この通知は、Virtex™ -II Pro デバイスのパッケージのレイヤ変更をお知らせするものです。

この通知は、英語版 (XCN5012、バージョン 1.0、2005 年 8 月 1 日発行) を翻訳したものです。

SCD Number

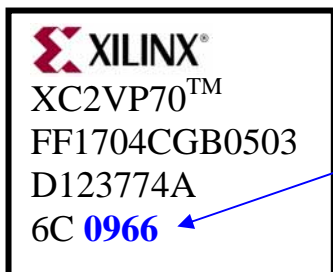
変更開始日までは、8 レイヤ パッケージ デバイスのパッケージ 4 行目にマーキングされる SCD 番号「0966」により識別できます。その後は、8 レイヤ パッケージ製品のデートコードにより識別できます。
